南海佛学院二期项目 设计调整

2025年06月

建设单位：南海佛学院建设指挥部

设计单位：中元国际（海南）工程设计研究院有限公司

H2云水堂H2-A~H2-G轴立面图

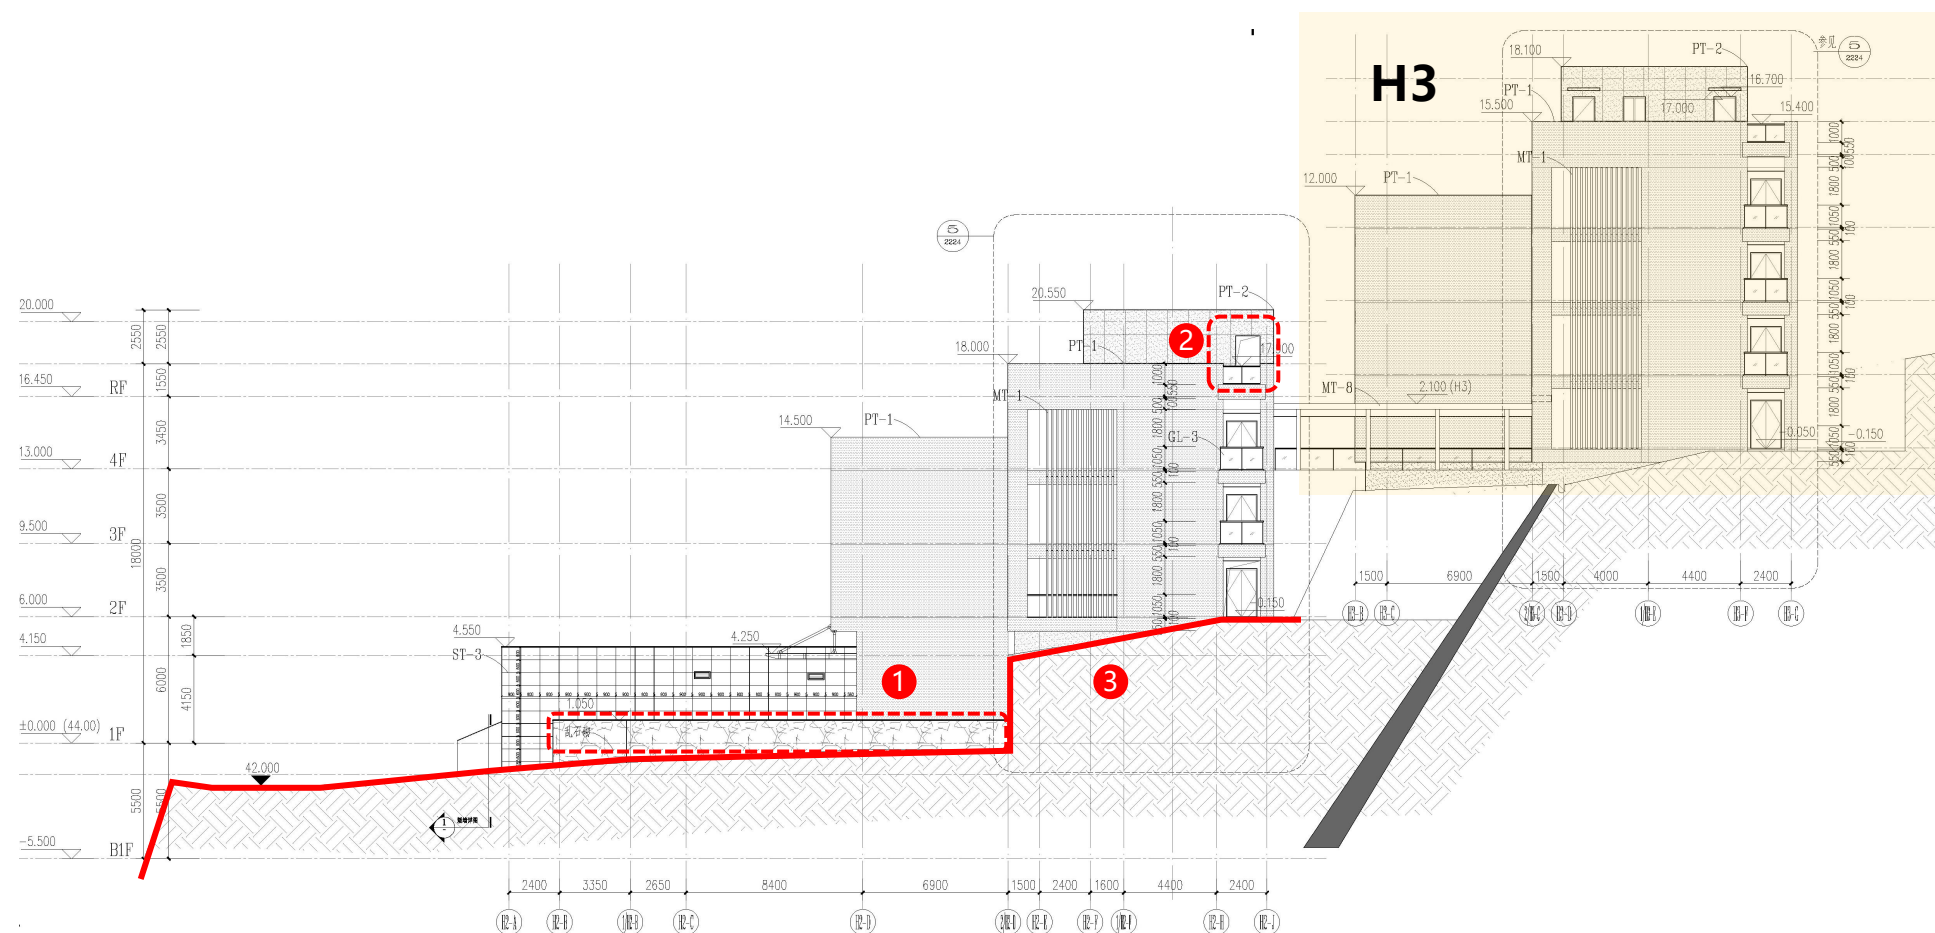
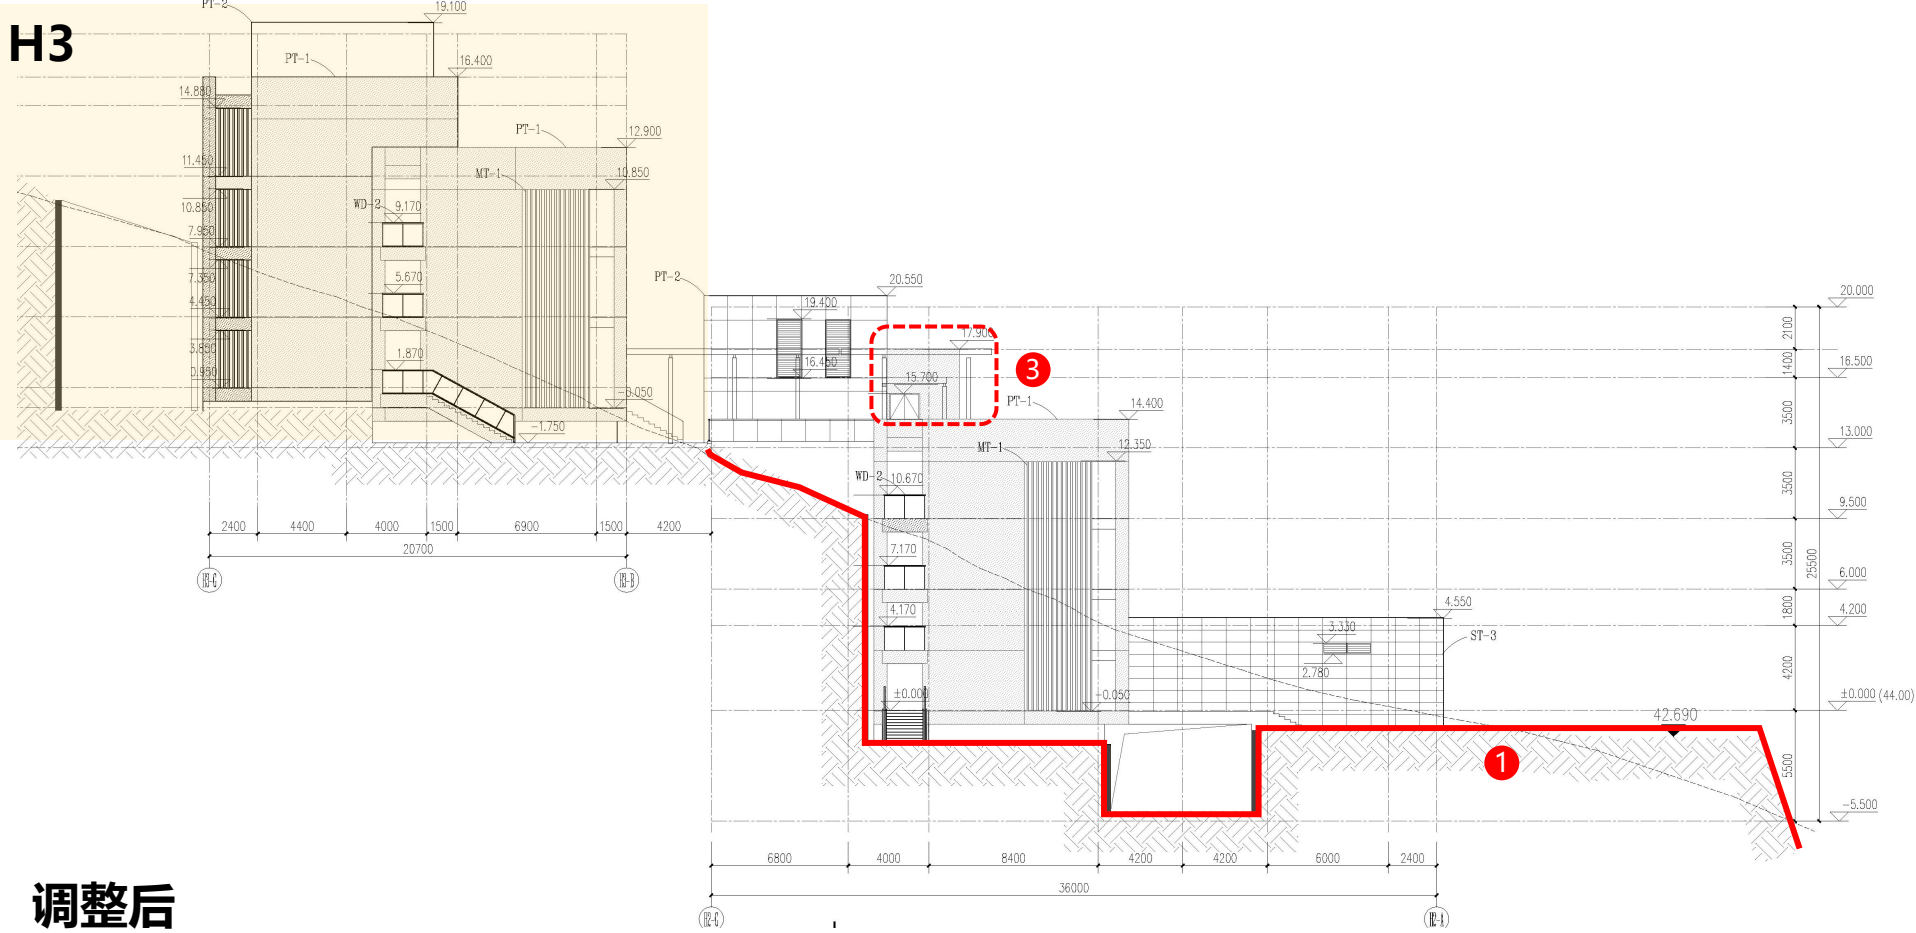
1. 增加景观围墙。
2. 根据平面对应调整增加栏杆和洞口。
3. 根据现场施工，调整挡土墙轮廓。

H2云水堂H2-G~H2-A轴立面图

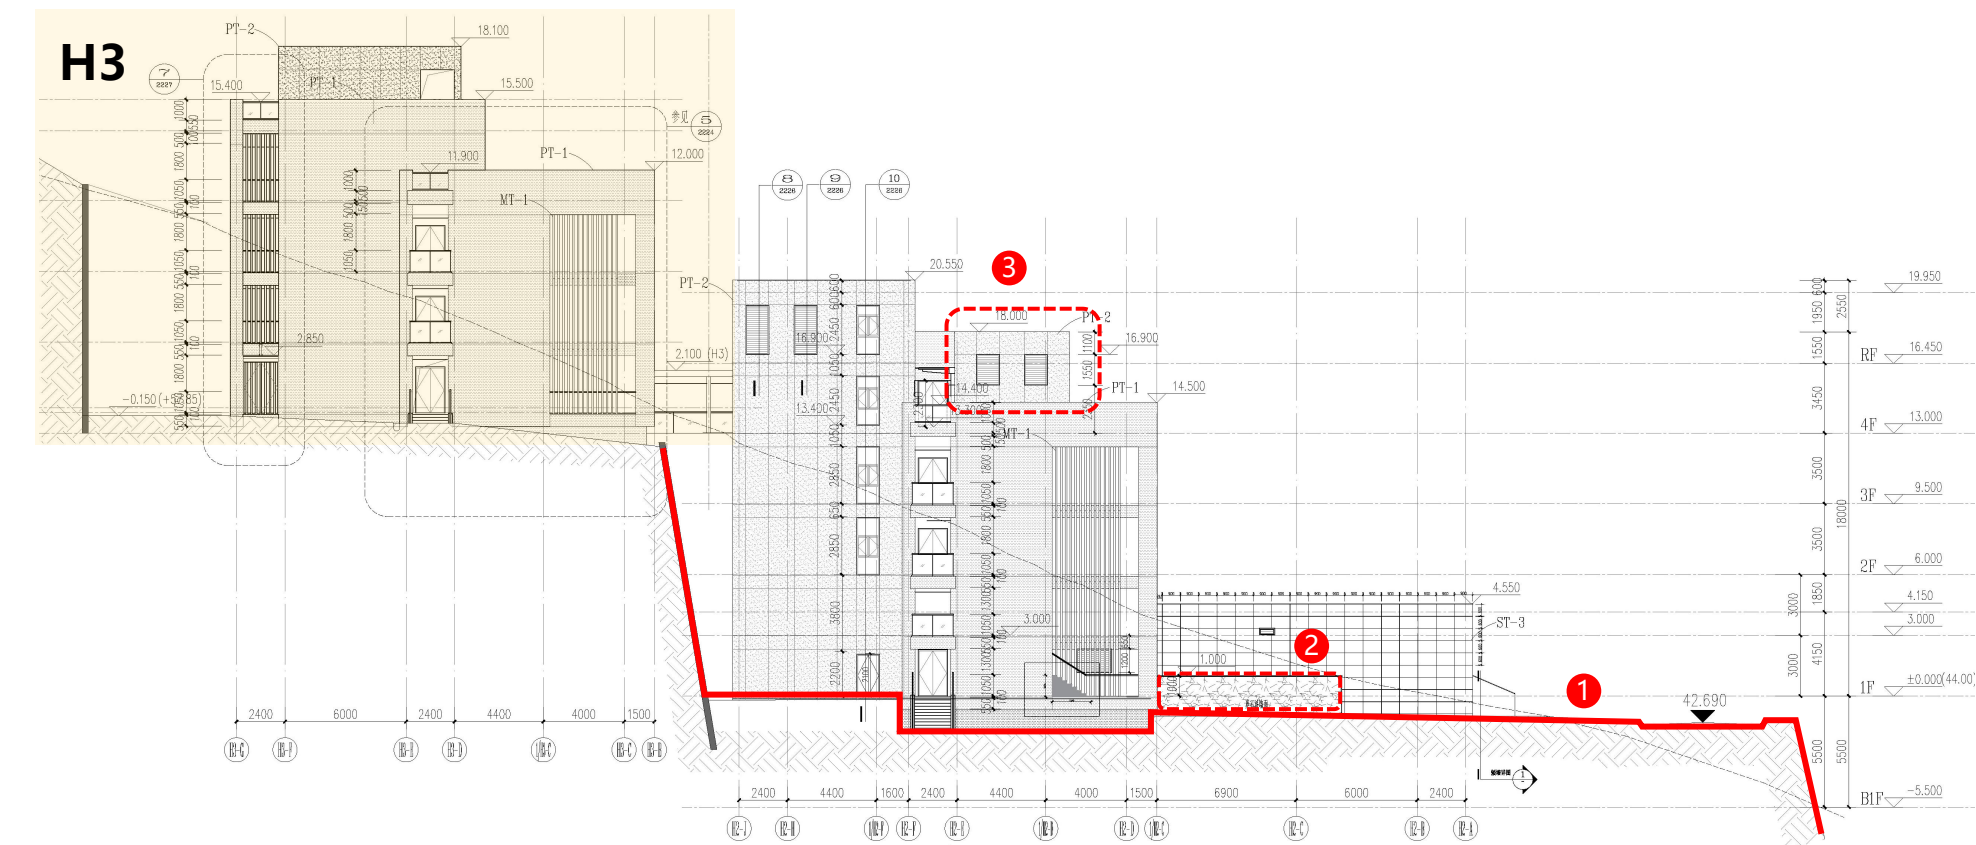
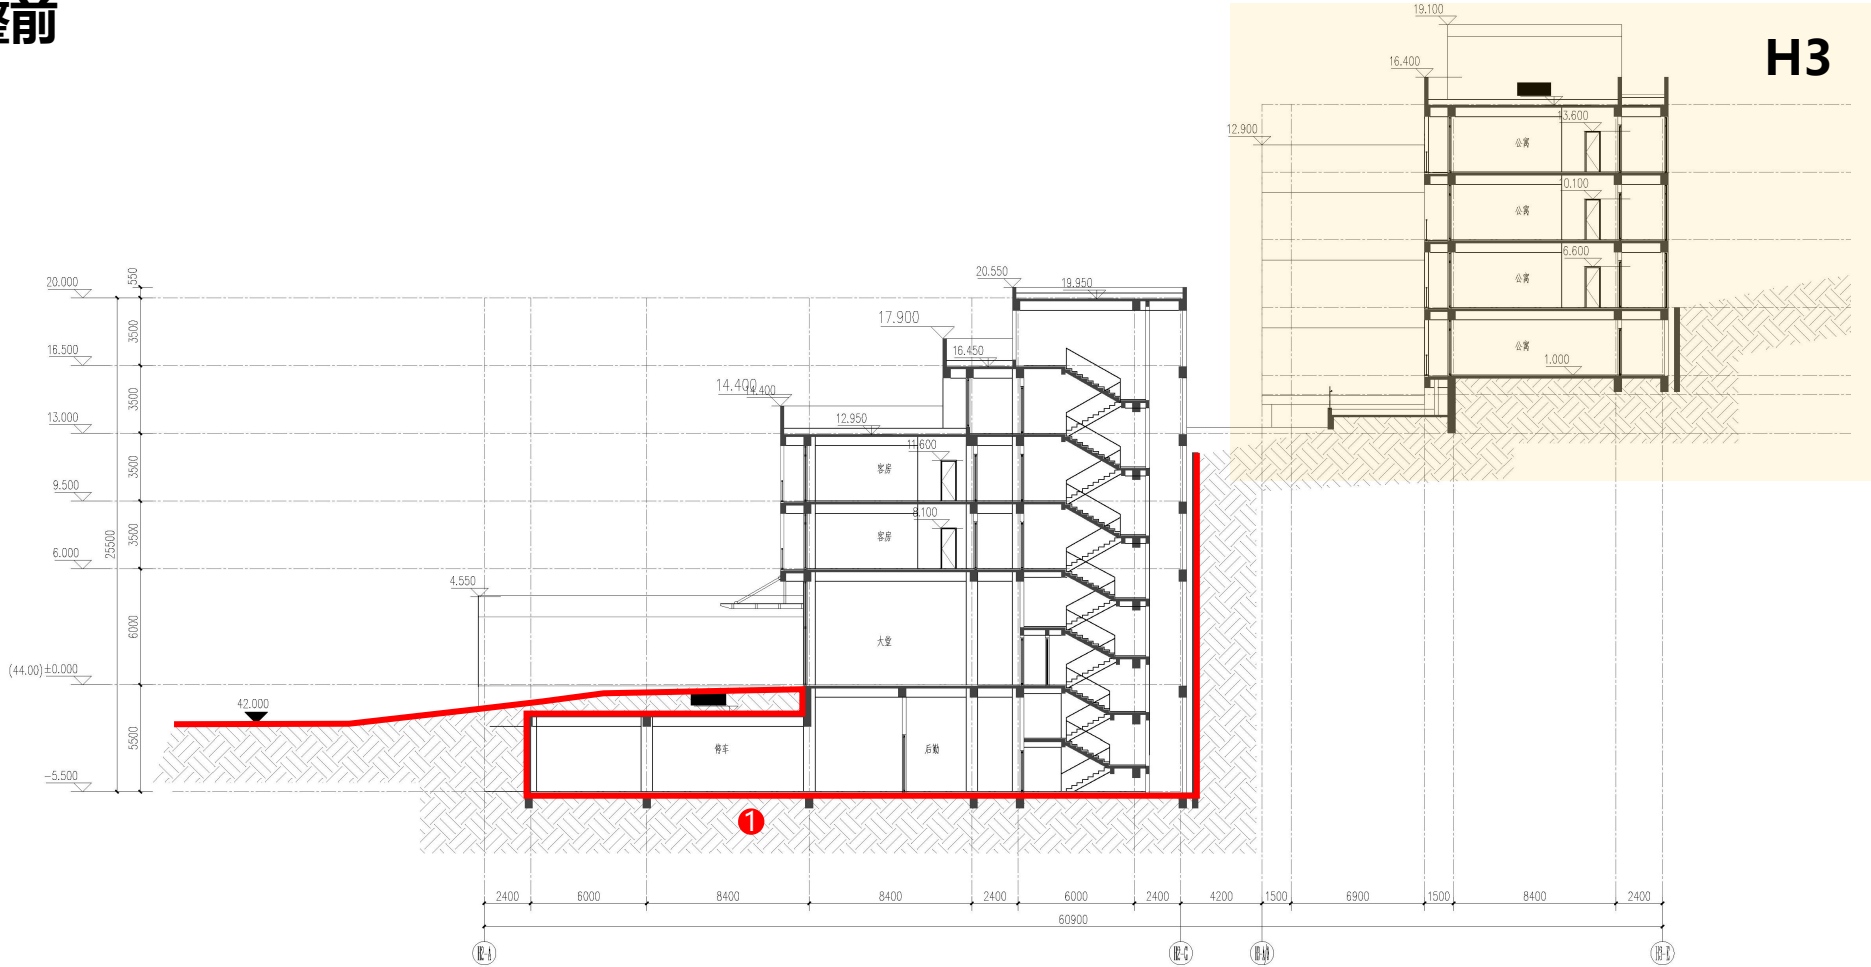
1. 根据现场施工取消北侧挡土墙，调整挡土墙轮廓。
2. 增加景观围墙。
3. 调整出屋面机房。

H2云水堂2-2剖面图

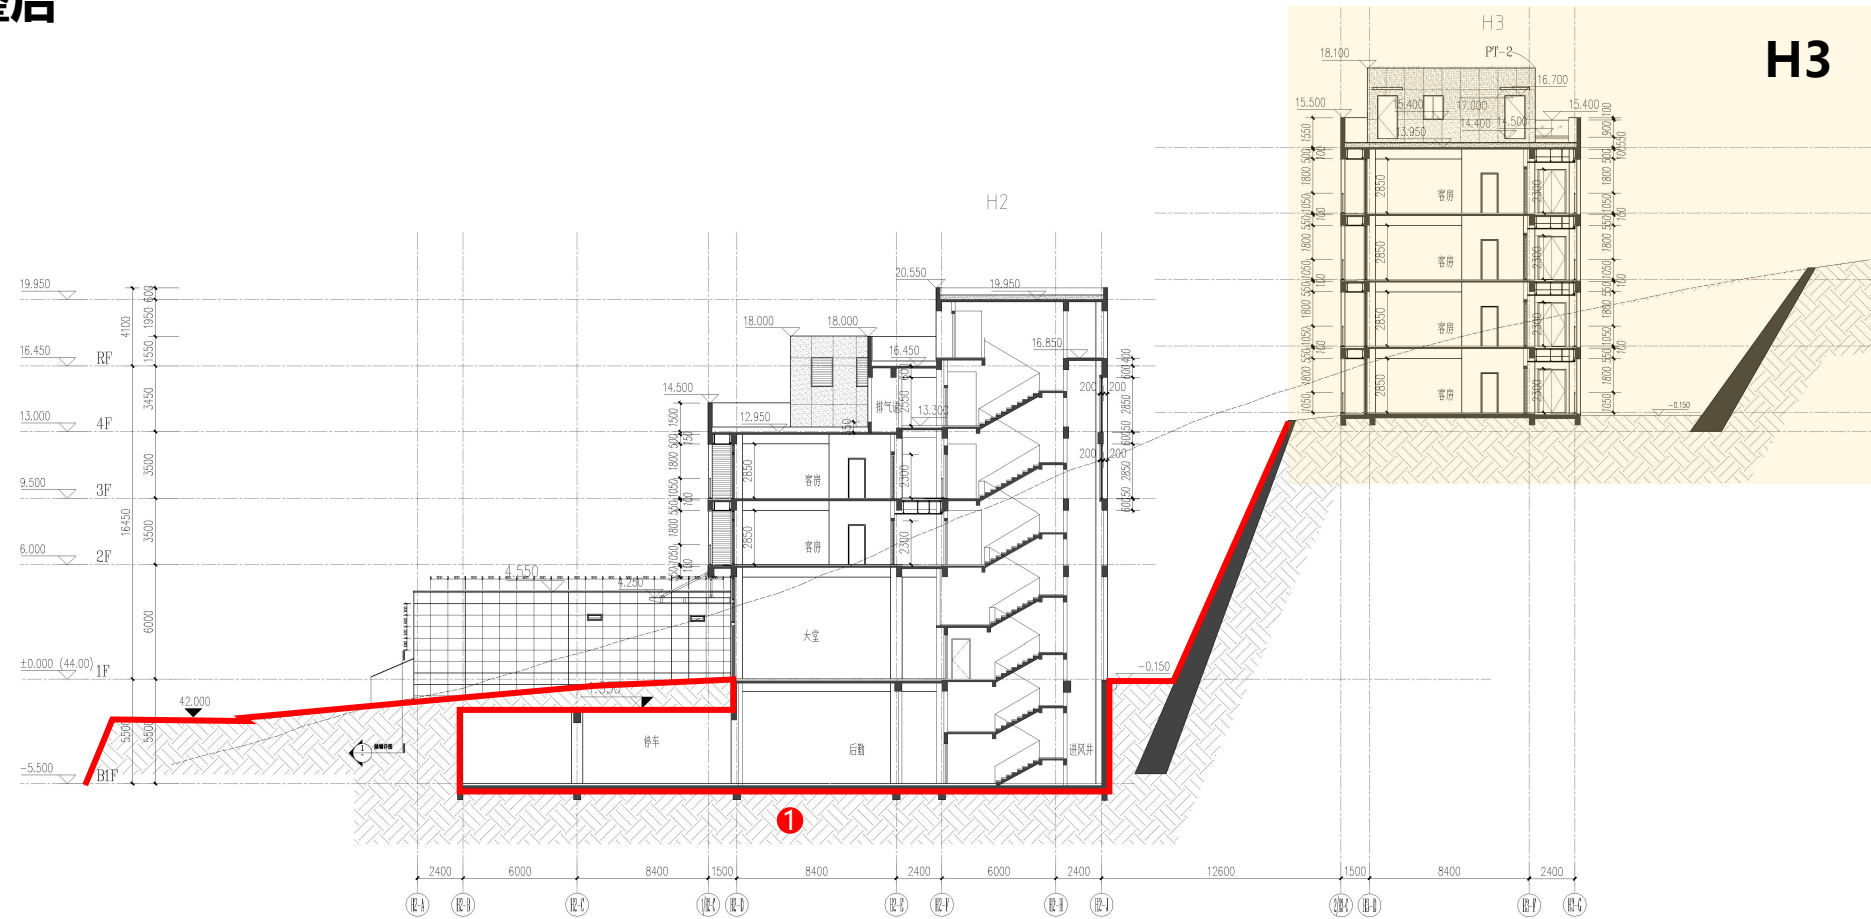
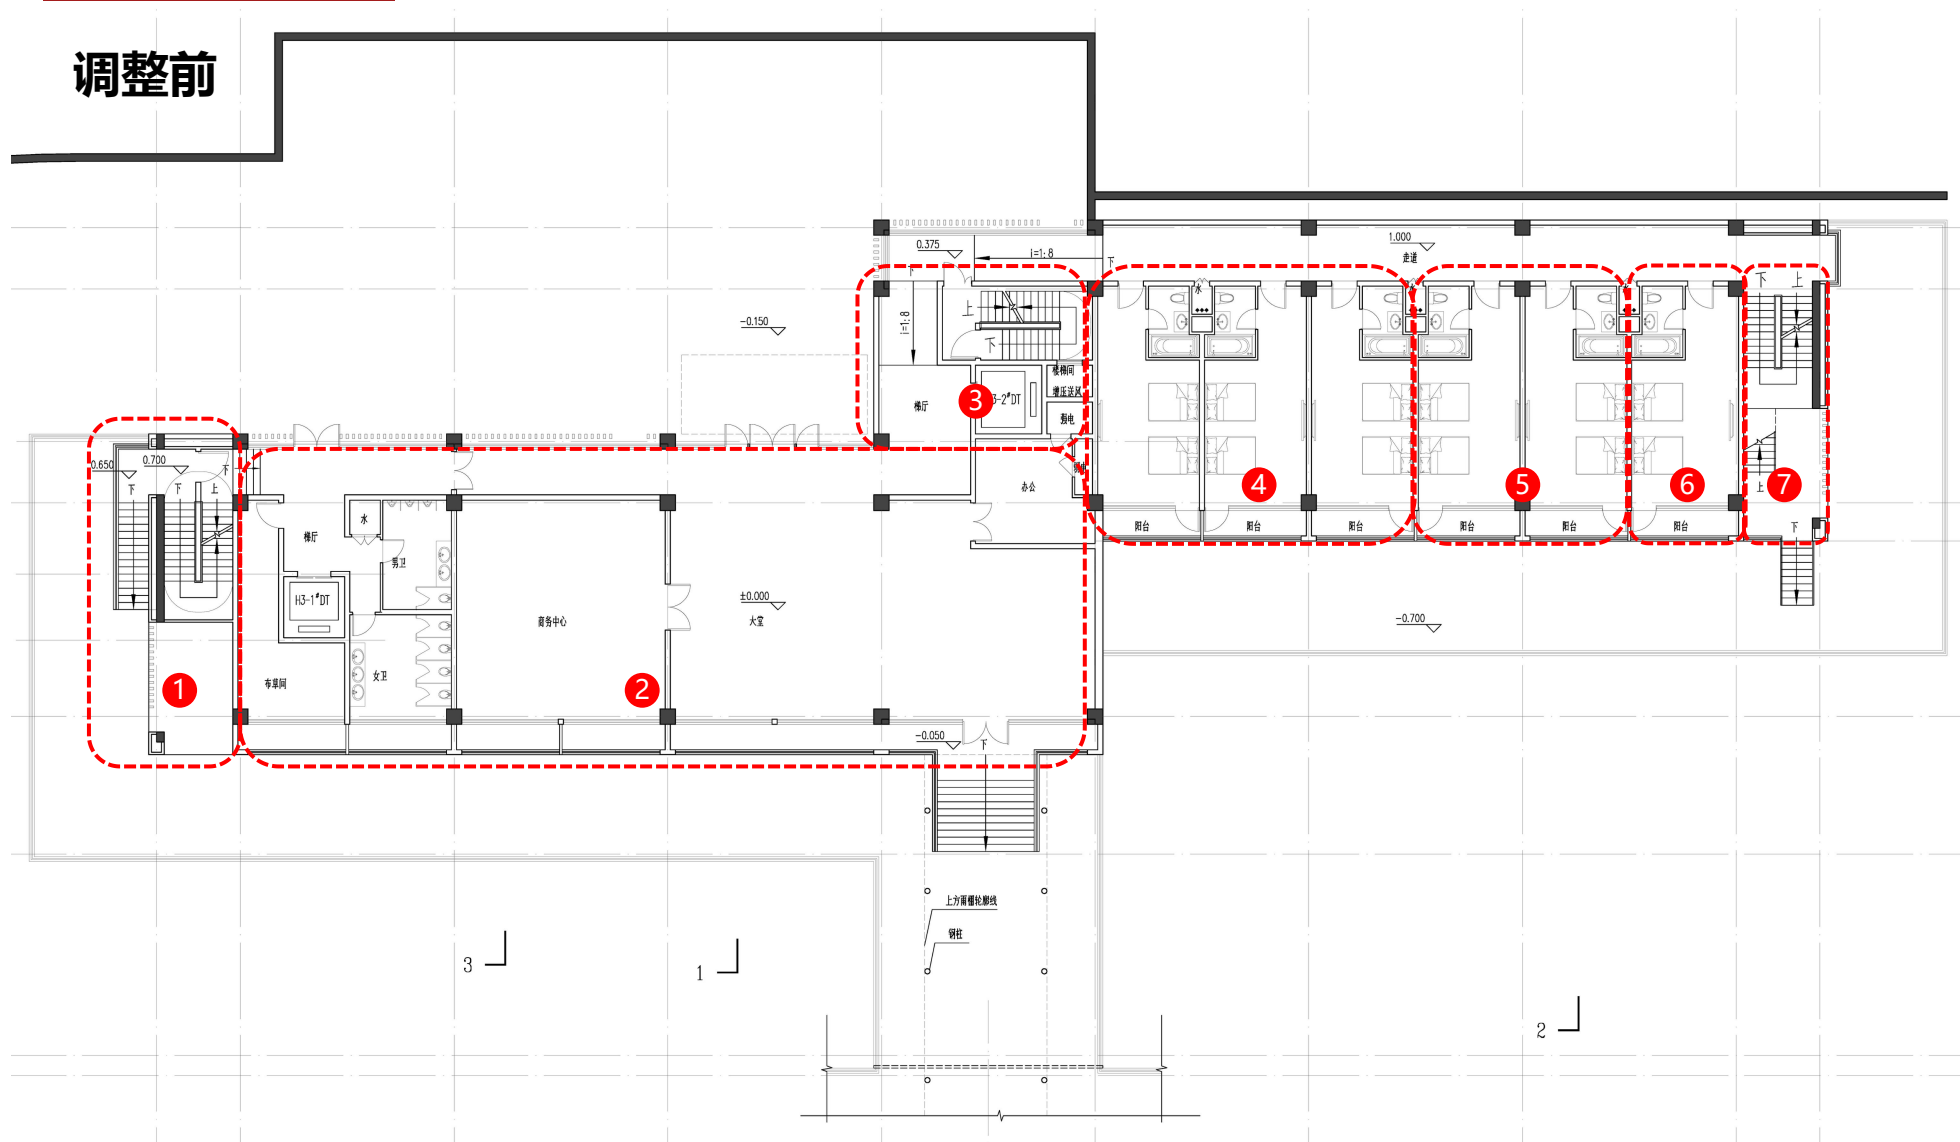
1. 根据现场施工, 调整挡土墙轮廓, 室外地坪海拔高度不变。
